# THERMAL BUS

## BOLETIM TÉCNICO

SITE CAXIAS DO SUL – Engenharia | Nº 152 BSE | NOVEMBRO/2023

**Assunto:** Separar sinais do condensador e compressor na placa de relés

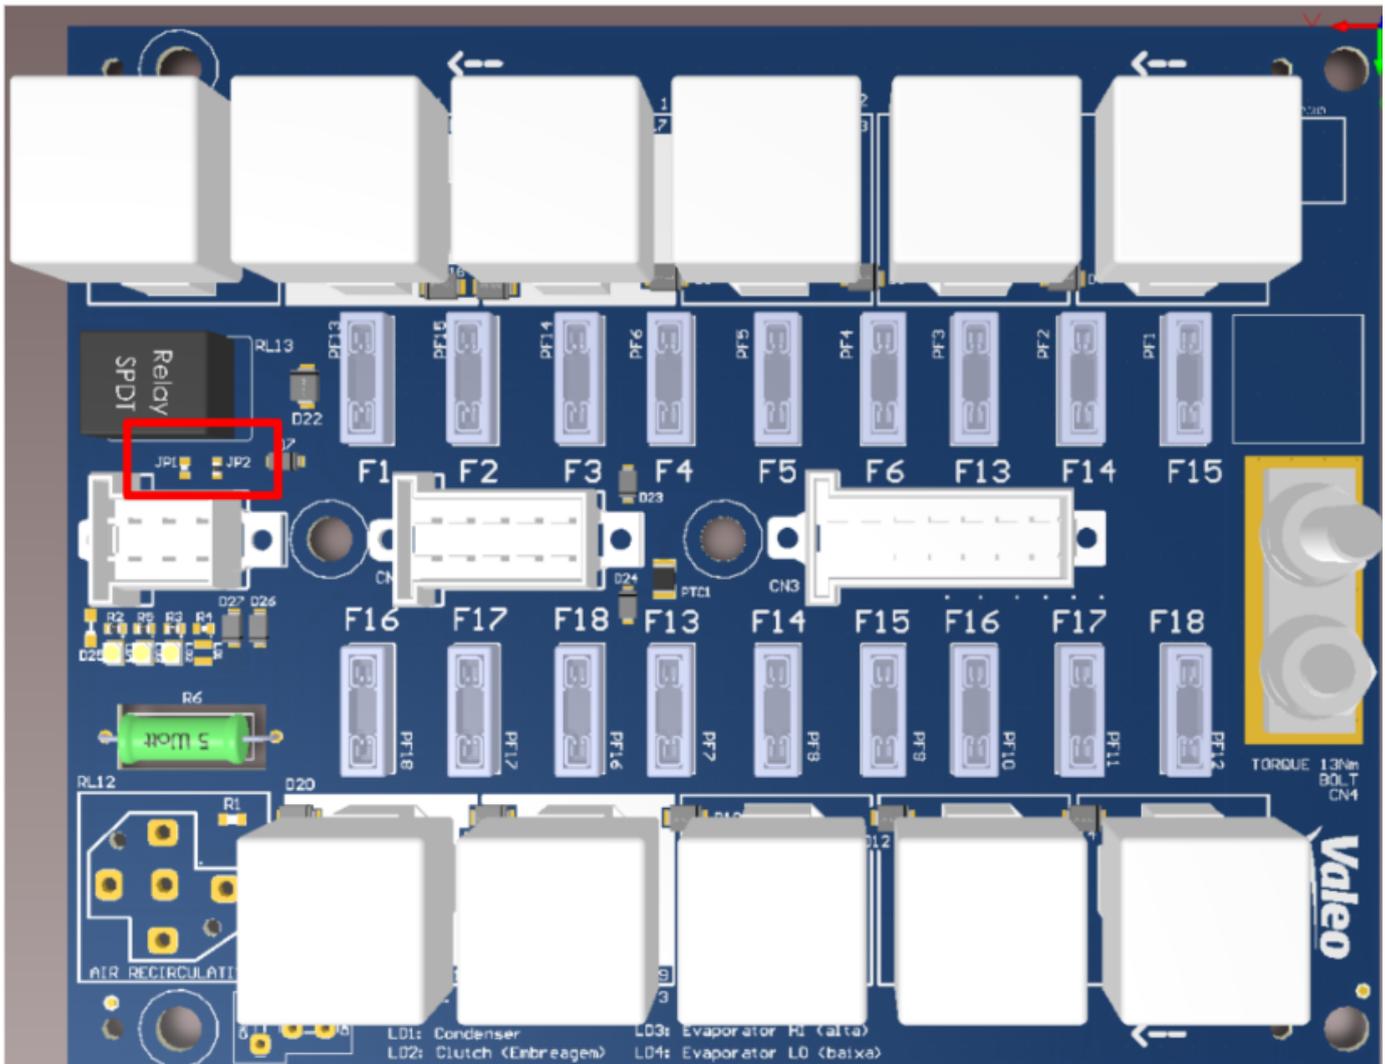
O objetivo deste documento é registrar a alteração na **placa de relé 637-000035-00** para permitir que os ventiladores do condensador sejam controlados de forma independente do sinal de controle do compressor (embream).

- A imagem abaixo mostra a localização dos componentes que devem ser alterados.

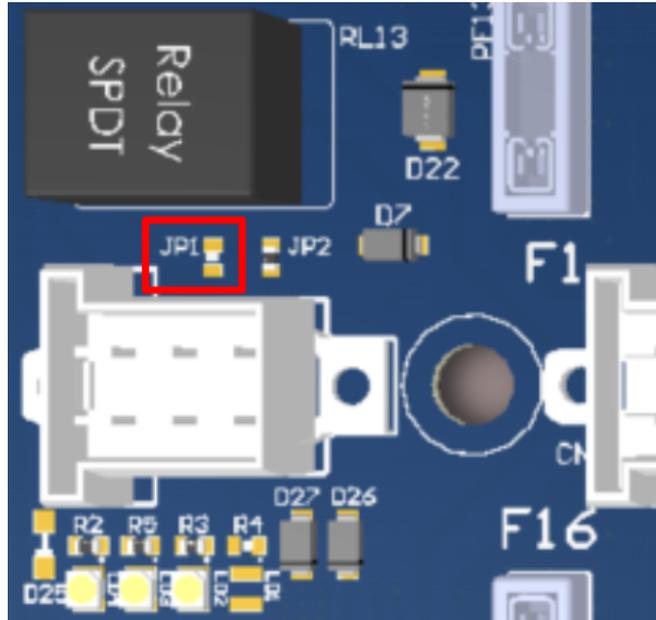
1. **Remover** o jumper **JP1**

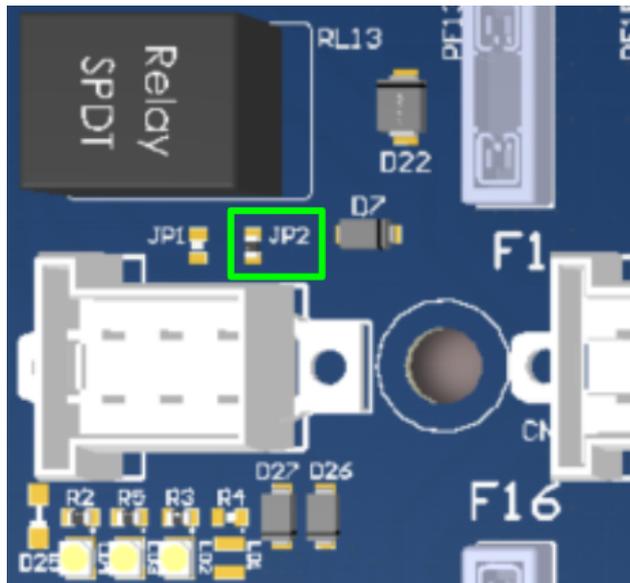
2. **Adicionar** o jumper **JP2**

**Nota:** Caso o operador não possua o jumper, poderá ser realizado um curto com solda entre os terminais do JP2.
